# RIQUALIFICAZIONE DI VIA SANGRINA

COMUNE DI VILLA SANTA MARIA

Protocollo n° 4209 del 14 Novembre 2011

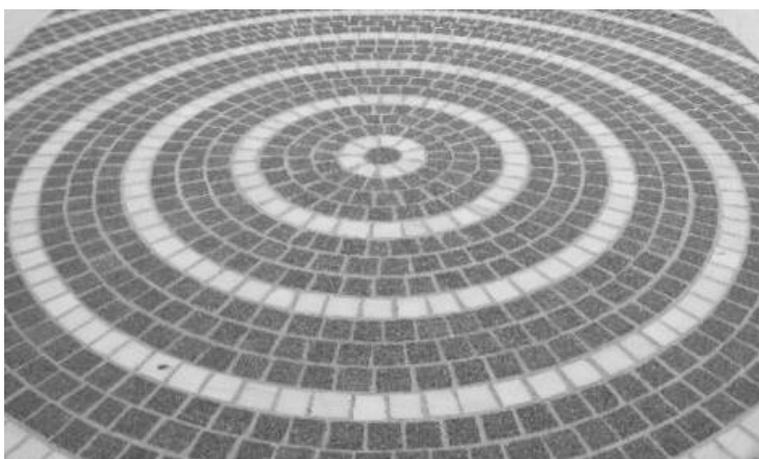
➤ **Rifacimento della pavimentazione.**

Ho preso visione della scelta di materiali di pavimentazione così come esposta nella documentazione da me esaminata, prevedente lastre di pietra calcarea locale e acciottolato di pietrame calcareo, Sal Lupo o Apricena. Suggestirei di evitare **categoricamente il taglio** in LASTRE DI PIETRA CALCAREA preferendo l'uso di **CIOTTOLI GRIGIO CHIARISSIMO CARRARA** (vedi foto) anche per collegare visivamente e artisticamente l'immagine con le pietre del vicino fiume.
